**Forum mondial de l'harmonisation
des Règlements concernant les véhicules**

Groupe de travail de l'éclairage et de la signalisation lumineuse

**Autres Règlements ONU : Règlement ONU n° 53 (Installation des dispositifs d'éclairage
et de signalisation lumineuse sur les véhicules de la catégorie L₃)****Proposition de nouveau complément aux séries 01 et 02
d'amendements au Règlement ONU n° 53 (Installation
des dispositifs d'éclairage et de signalisation lumineuse
sur les véhicules de la catégorie L₃)****Communication de l'expert de l'Association internationale
des constructeurs de motocycles (IMMA)***

Zones d'observation de la surface apparente des feux d'accès au véhicule

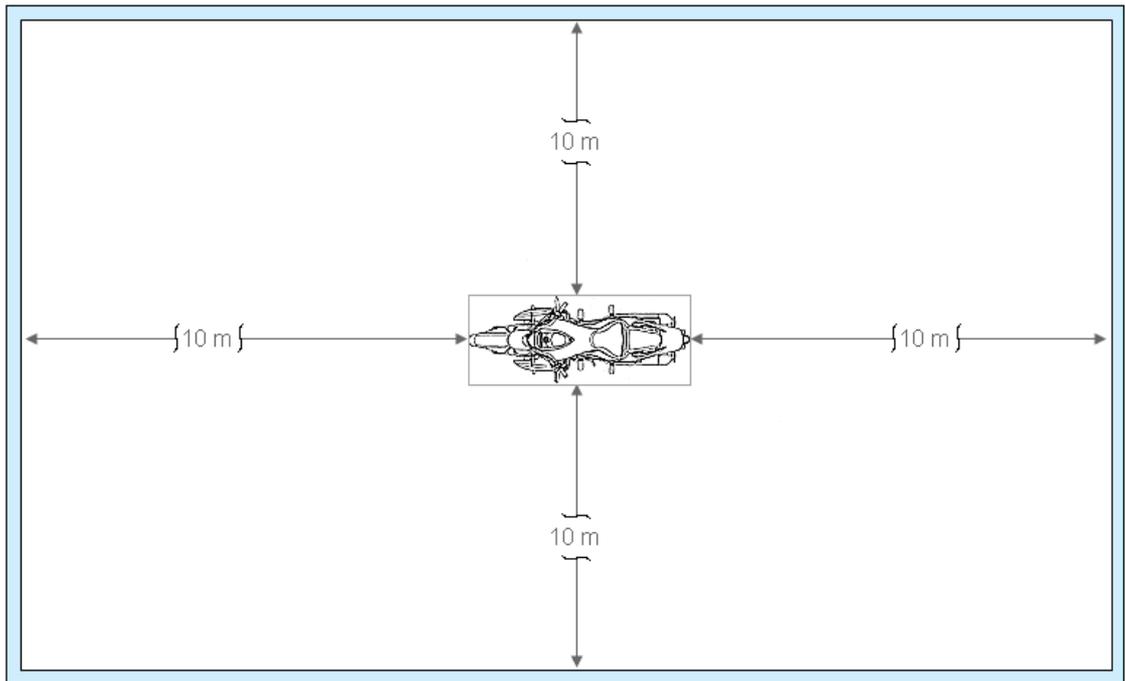
Ajouter une nouvelle annexe 7, libellée comme suit :

Le schéma ci-après représente la zone de vision depuis un côté ; les autres zones correspondent à la vision depuis l'avant, depuis l'arrière et depuis l'autre côté du véhicule.

6.15.9.3 Le service technique doit effectuer, à la satisfaction de l'autorité d'homologation de type, un essai visuel pour vérifier que la surface apparente des feux d'accès n'est pas directement visible pour l'œil d'un observateur se déplaçant dans une zone délimitée par un plan transversal situé à 10 m en avant du véhicule, un plan transversal situé à 10 m derrière le véhicule, et deux plans longitudinaux situés à 10 m de chaque côté du véhicule, ces quatre plans s'étendant de 1 à 3 m au-dessus du sol perpendiculairement à celui-ci conformément au schéma de l'annexe 7.
